GERENCIA REGIONAL DE CONTROL DE APURÍMAC

INFORME DE HITO DE CONTROL
N° 17703-2025-CG/GRAP-SCC

**EJECUCIÓN DE LA OBRA: “MEJORAMIENTO DEL
SERVICIO DE PROTECCIÓN Y GESTIÓN DE RIESGO
CONTRA INUNDACIONES EN 3.240 KM DEL CAUCE DEL
RÍO CHALHUANCA, DISTRITO DE CHALHUANCA,
PROVINCIA DE AYMARAES DE LA REGIÓN APURÍMAC”**

HITO DE CONTROL N° 1
“EJECUCIÓN DE LA OBRA A OCTUBRE 2025”

Imagen n.º 23
Detalle de muro gavión con cimentación de concreto ciclópeo tipo II

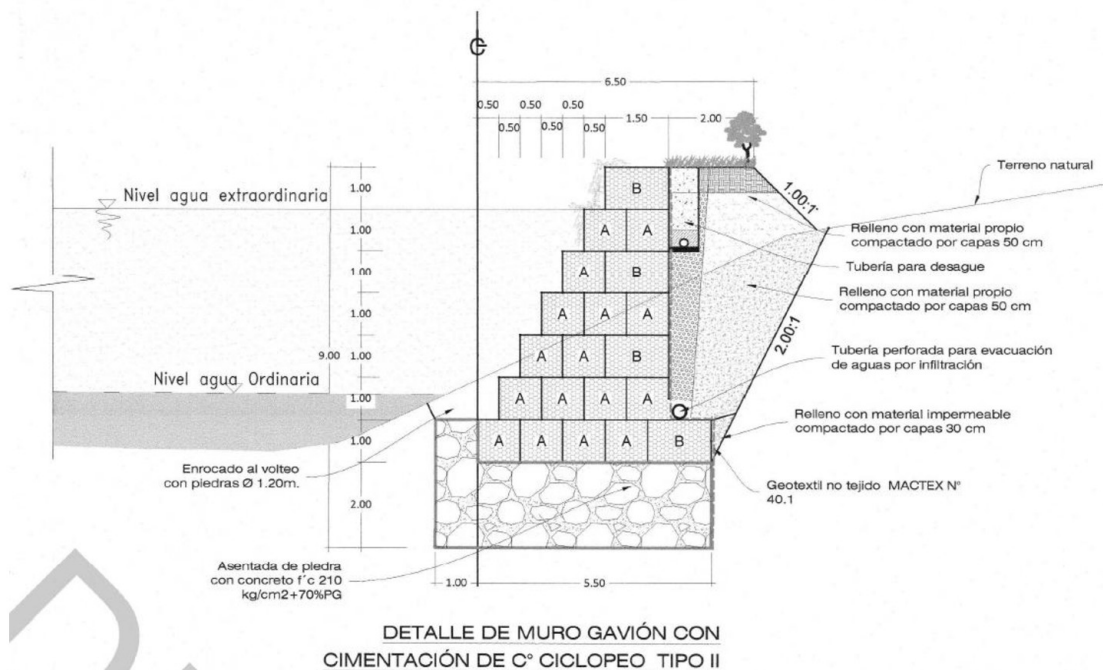
De la imagen precedente, se advierte la instalación de geotextil desde la base de la cimentación de concreto ciclópeo, así como, la tubería perforada con su correspondiente filtro de drenaje geotextil de fibra-calceñ para tubería, la cual se coloca encima del geotextil y se muestra una columna de material granular sobre la misma, sin embargo, no se advierte el detalle de dicho material granular. Al respecto, de la revisión de las especificaciones técnicas del expediente técnico de las partidas correspondiente al muro gavión, establece lo siguiente:

Imagen n.º 28
Detalle de muro de concreto armado tipo I

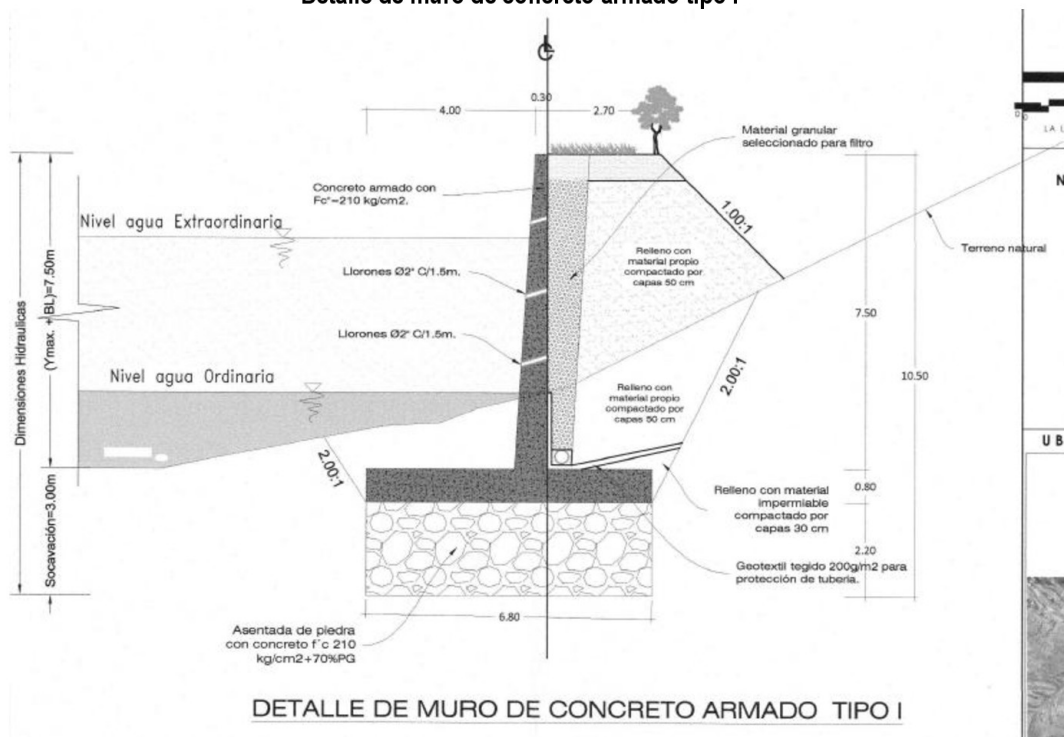
Del mismo modo, de la revisión de los planos del expediente técnico de obra⁵, se advierte que, en el tramo 5 de la margen izquierda se tiene proyectado un muro de concreto armado tipo I, como se detalla a continuación:
